# 前回までのご指摘に対する考え方

# 水害リスク評価

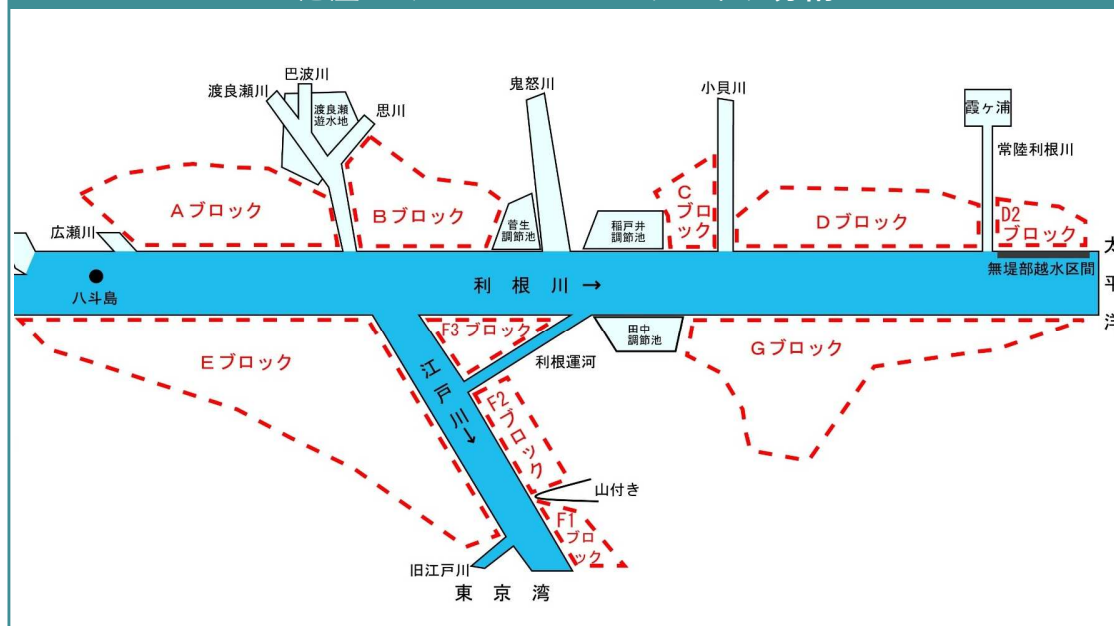
- 河道改修案について、自然環境や生活環境、利用への影響だけでなく、治水上のリスクについても示すべき

整備計画規模の外力に対し、破堤が生じた場合の影響評価を行いましたので報告します。

# 気候変動を考慮した外力に対する 河床の安定性について

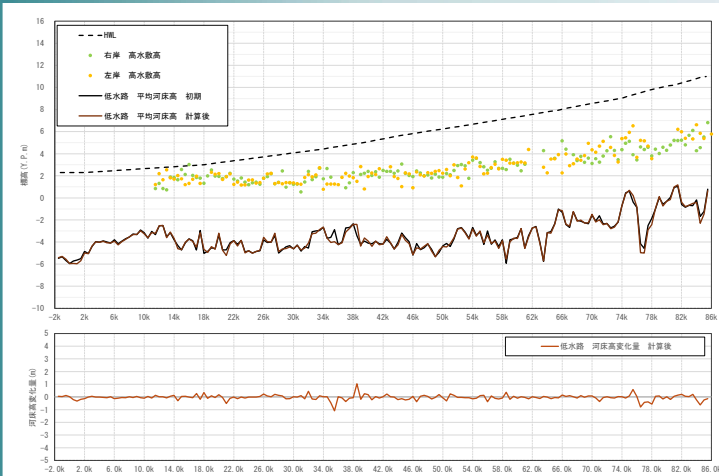
- 河床の安定性に関し、平均年最大流量を用いているが、本検討の趣旨を踏まえると気候変動を踏まえた外力で検討すべきではないか

気候変動を考慮した外力に対する河床の安定性を確認しましたのでご報告いたします。
